AEROPORTO INTERNAZIONALE DI FIRENZE - "AMERIGO VESPUCCI"

MASTERPLAN AEROPORTUALE 2014-2029

Nota di riscontro al parere MIBAC prot. n° 16097/2018

CODICE ELABORATO	ULTIMA EMISSIONE	SCALA	N° DOC
04 - PAE - 000 - GEN - REL - 004 - A	Settembre 2018	-	NOME FILE: 04 PAE 000 GEN REL 004 A

Posizionamento Totem nel punto panoramico

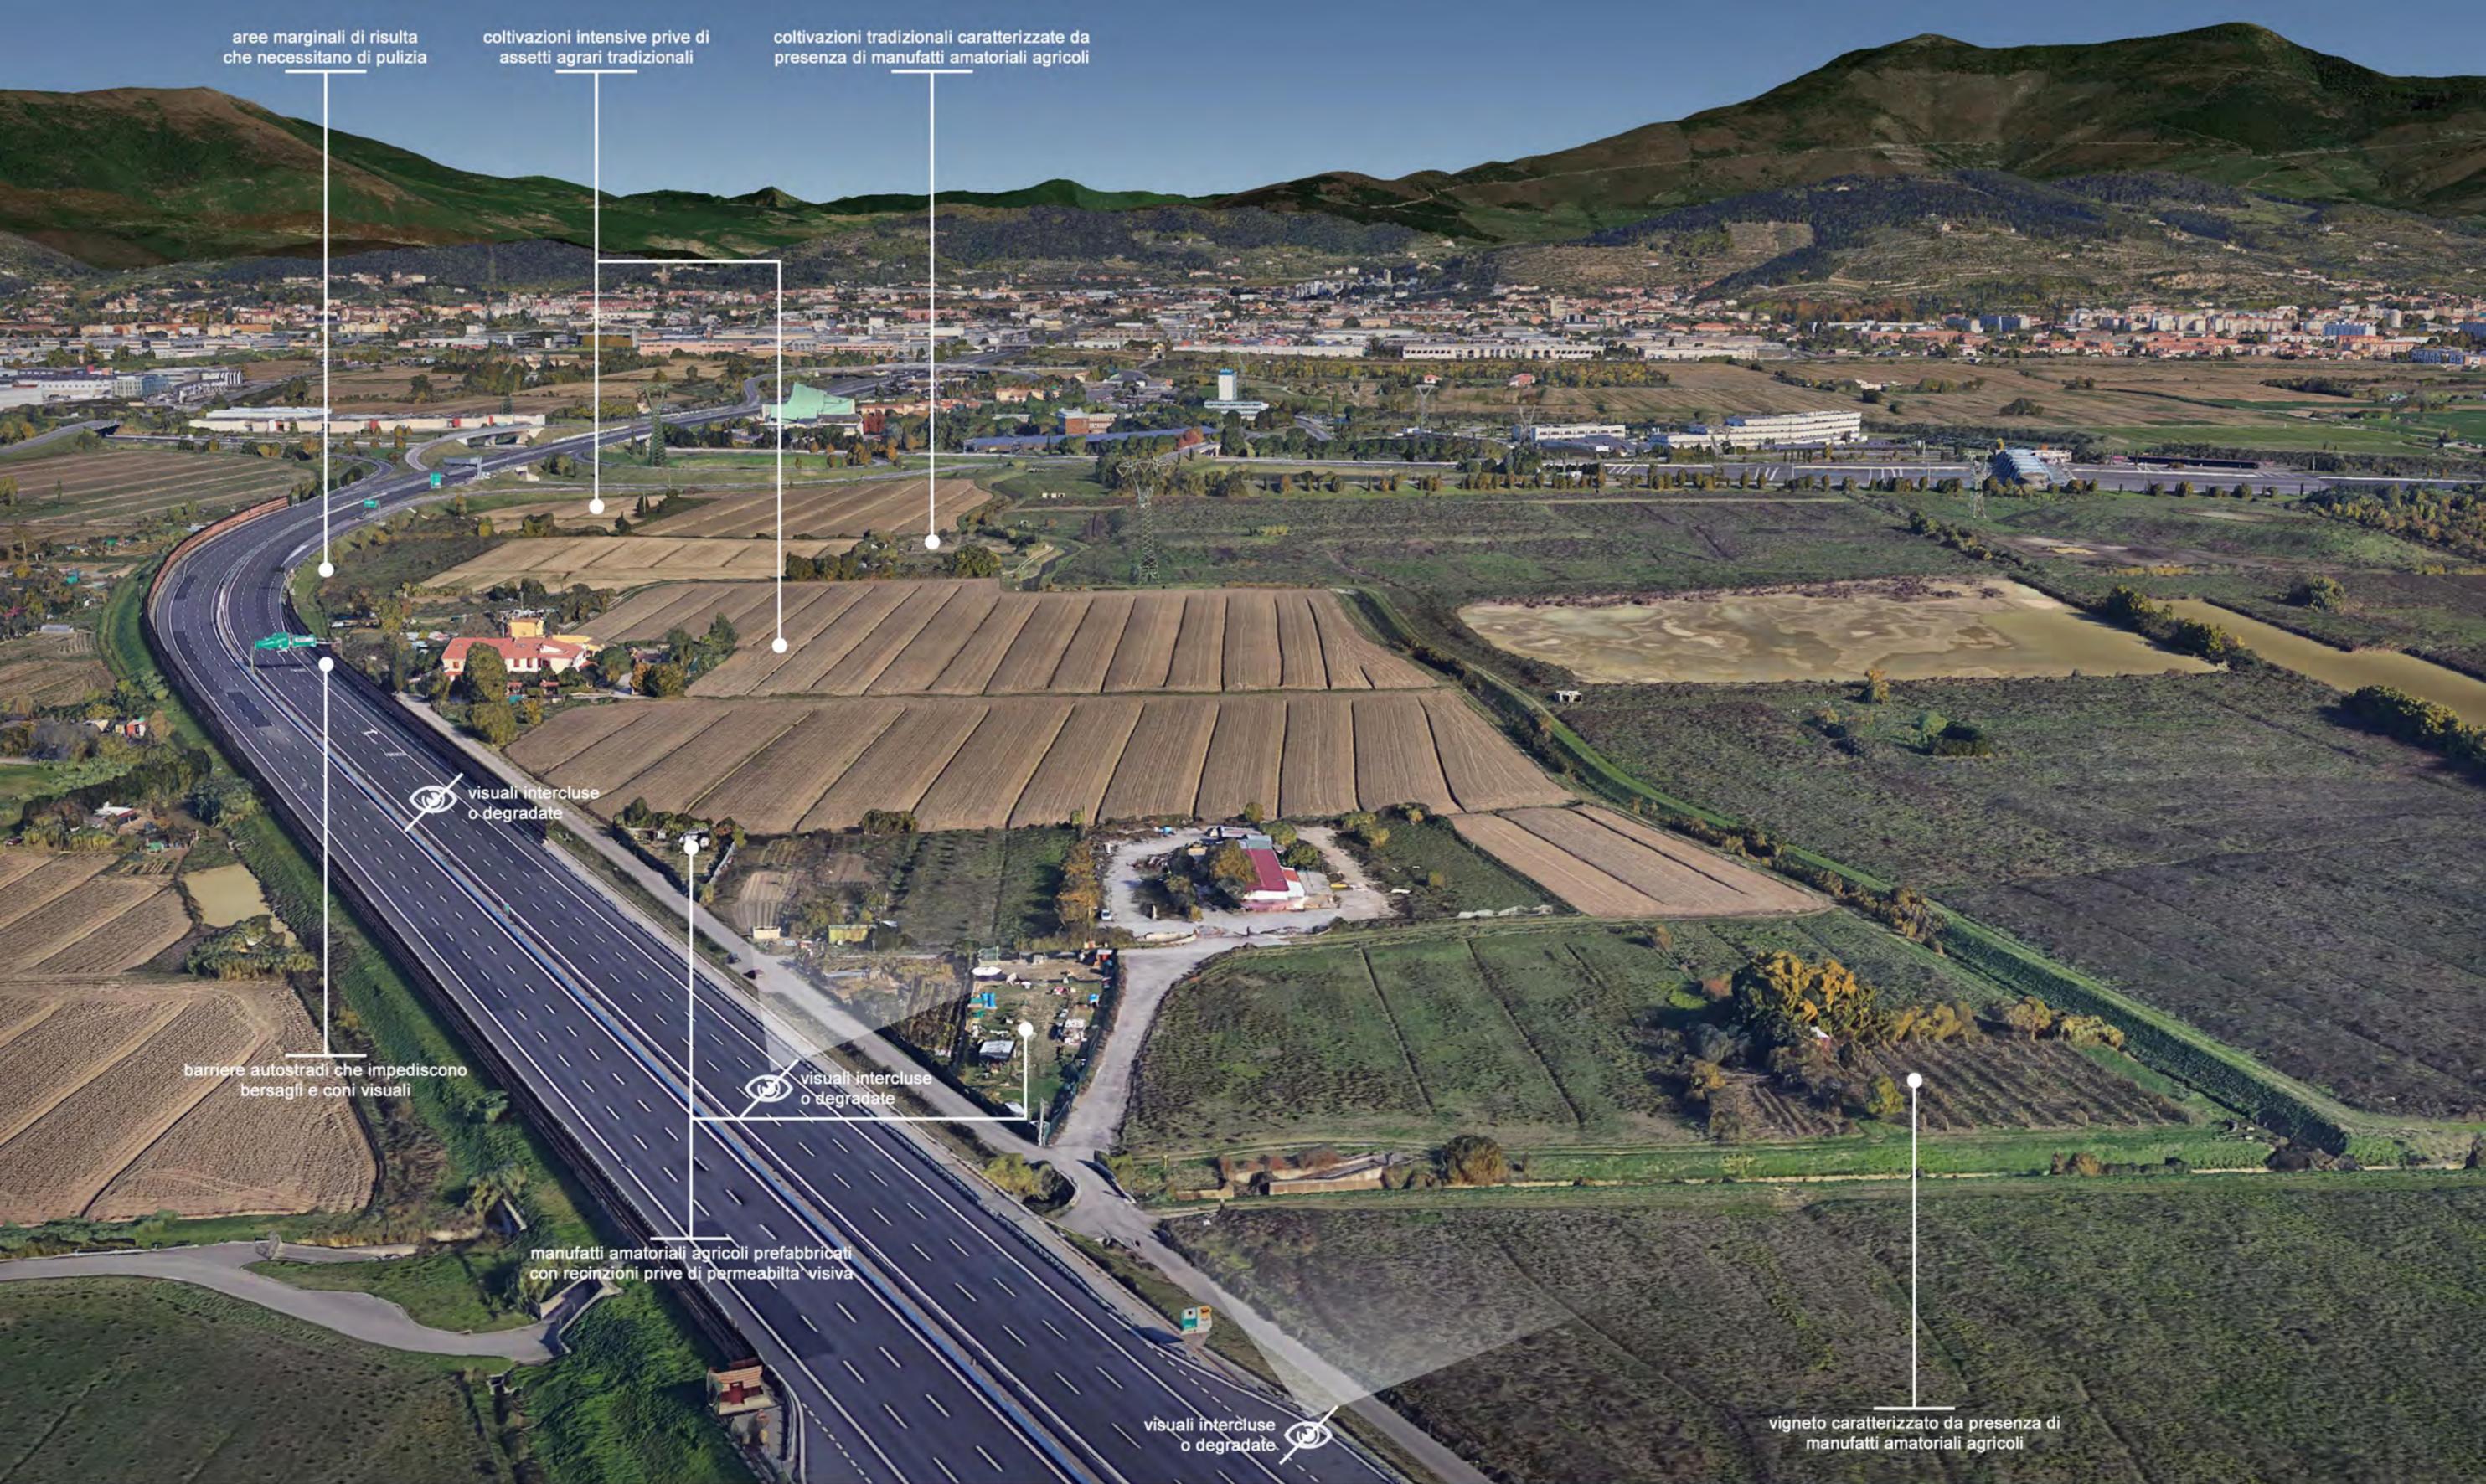
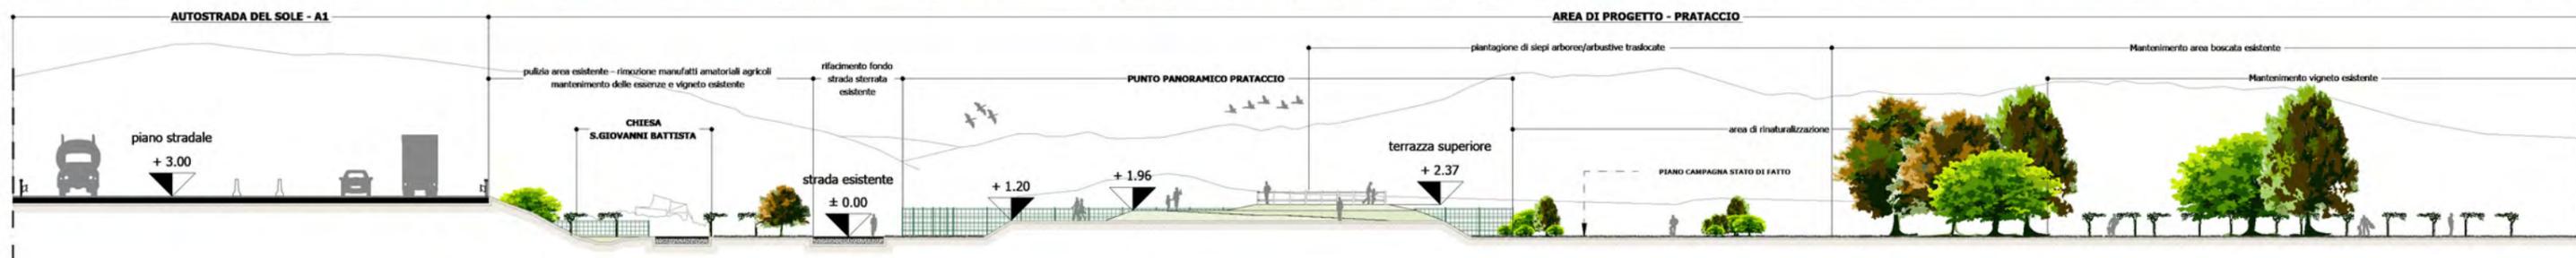
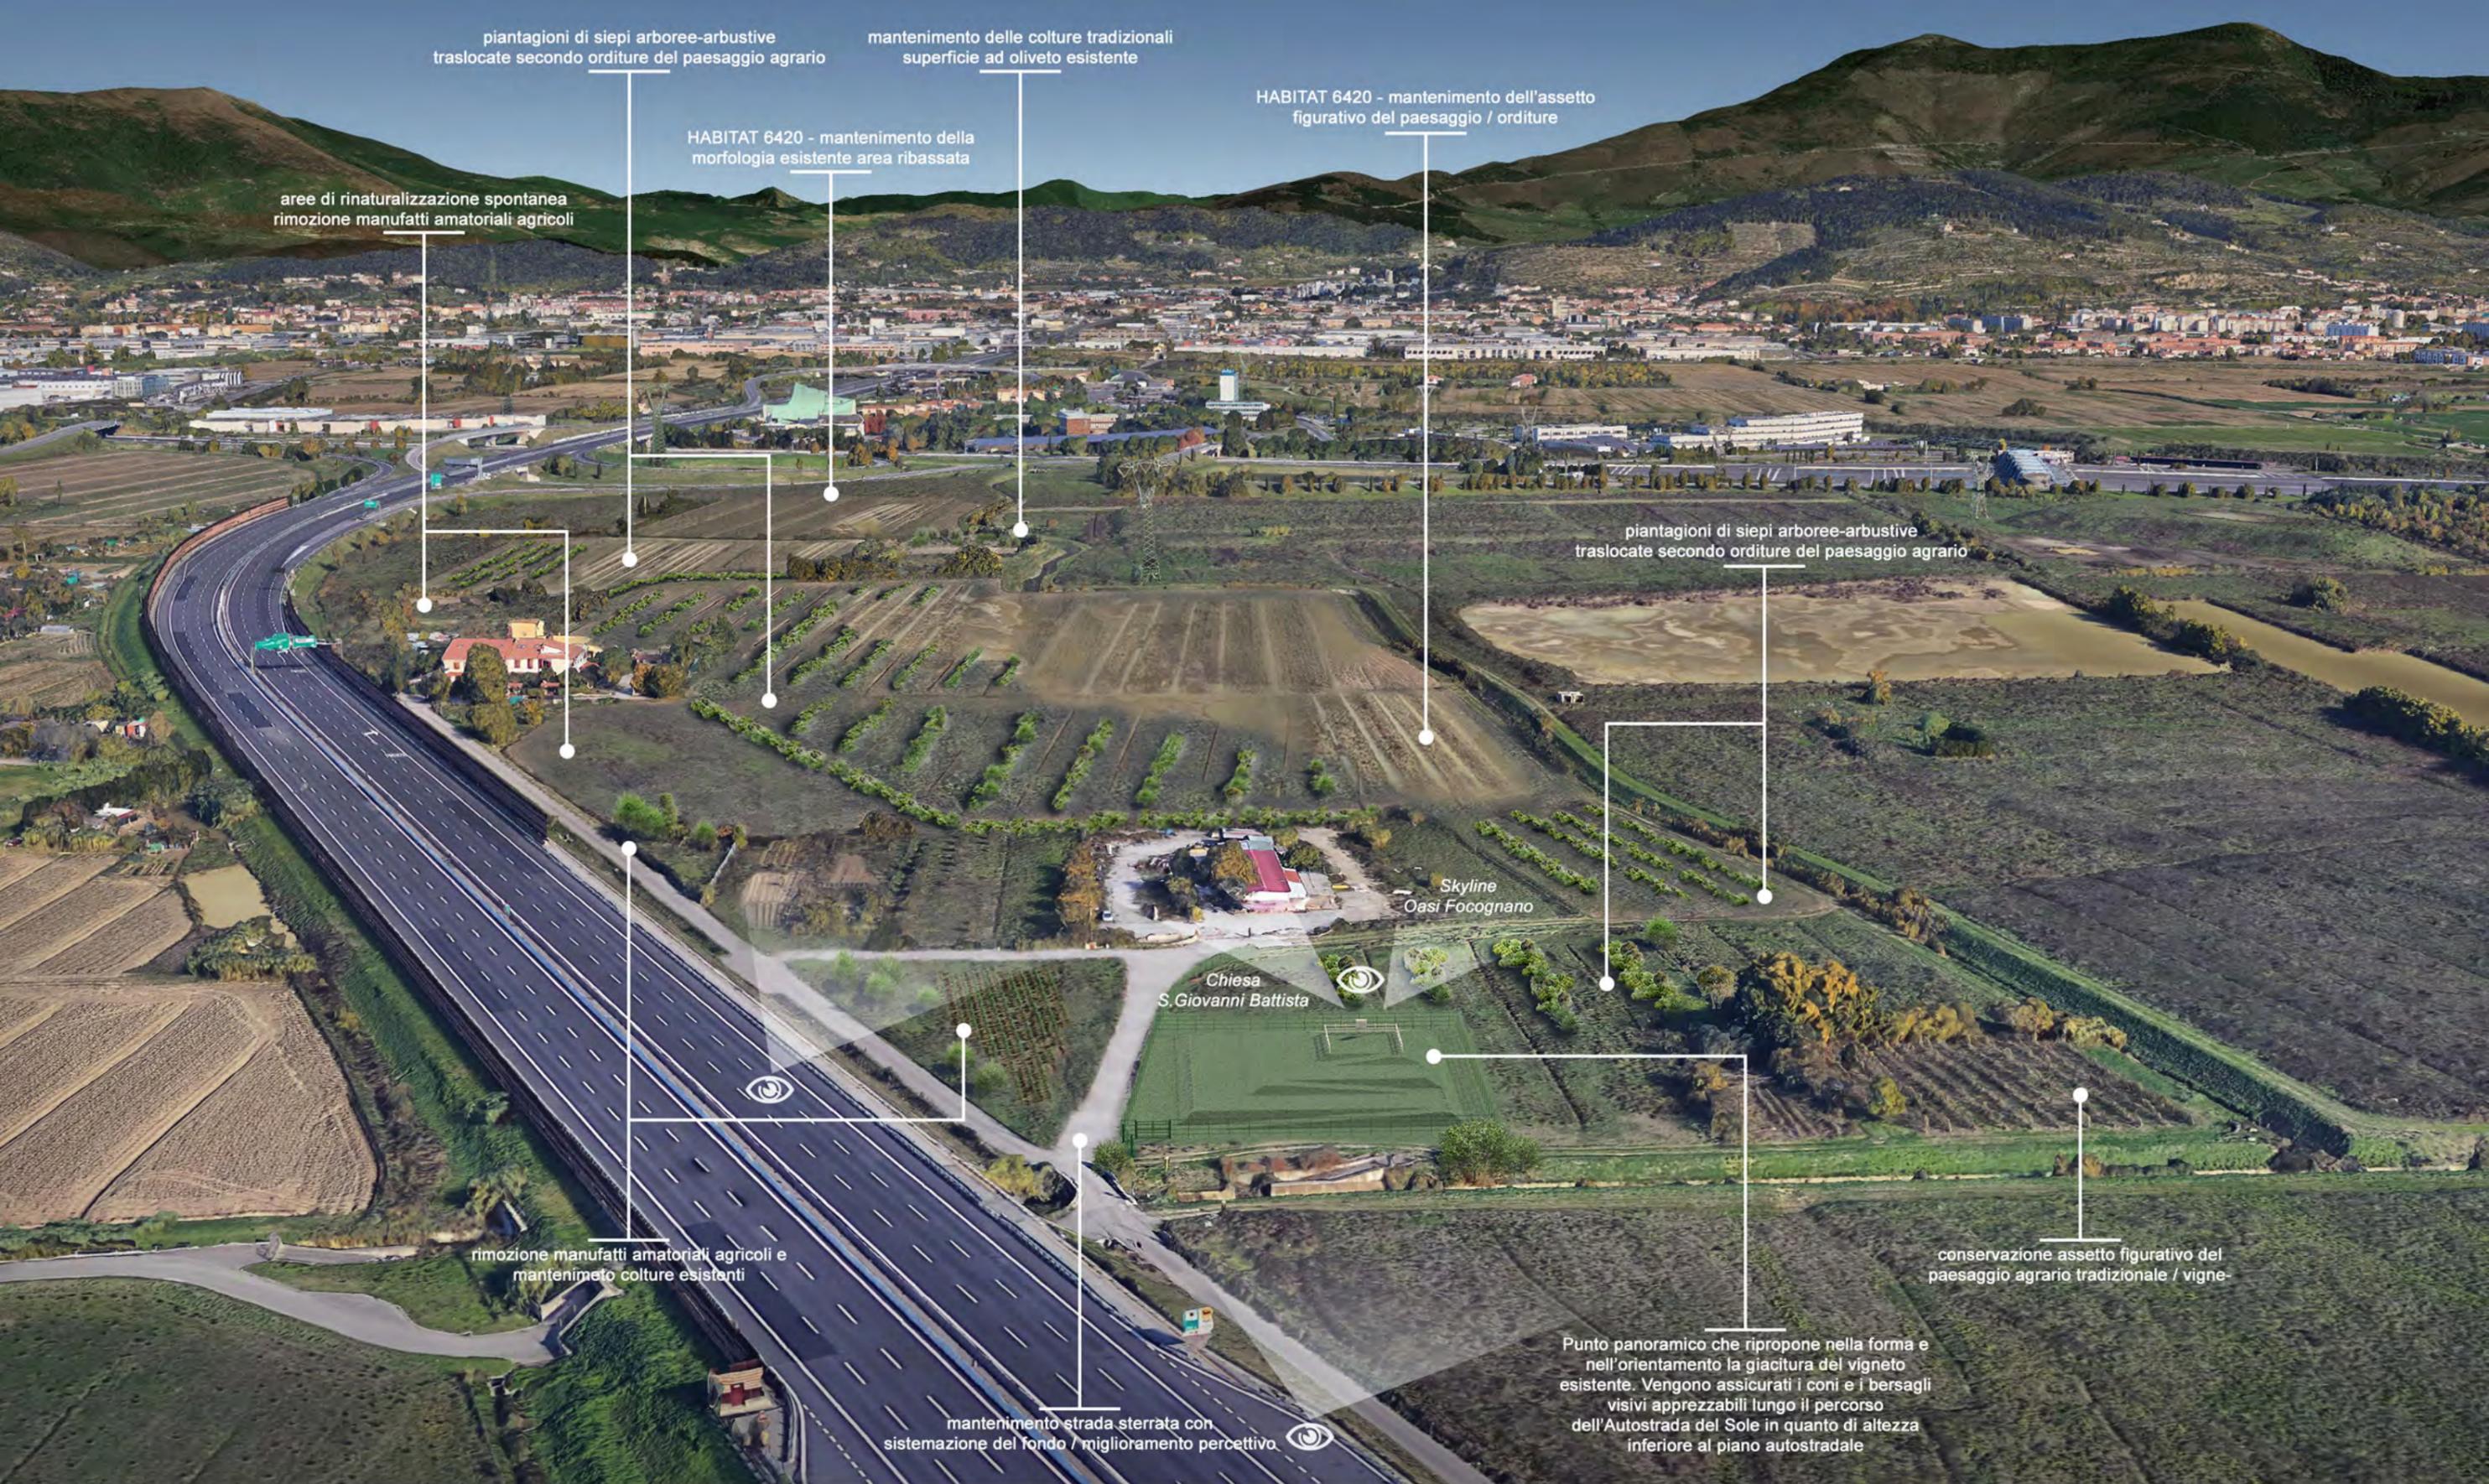
4.c.5. L'inserimento di manufatti non dovrà interferire negativamente o limitare le visuali panoramiche. Le strutture per la cartellonistica e la segnaletica non indispensabili per la sicurezza stradale dovranno armonizzarsi per posizione, dimensione e materiali con il contesto paesaggistico e mantenere l'integrità percettiva delle visuali panoramiche che si aprono verso le aree a maggiore intervisibilità e le emergenze di valore storico-architettonico.

Il punto panoramico realizzato nella zona sud del Prataccio ha una altezza che pone il visitatore in grado di percepire l'area circostante, ma non interferisce con la visuale dall'autostrada ponendosi al di sotto dell'altezza delle stessa.

L'intervento prevede l'inserimento di una bacheca illustrativa e un pannello esplicativo sulla sommità della collina. Tali manufatti hanno altezza contenuta e vengono posizionati in modo da non limitare i coni visuali, ma hanno altresì lo scopo di segnalarli e valorizzarli.
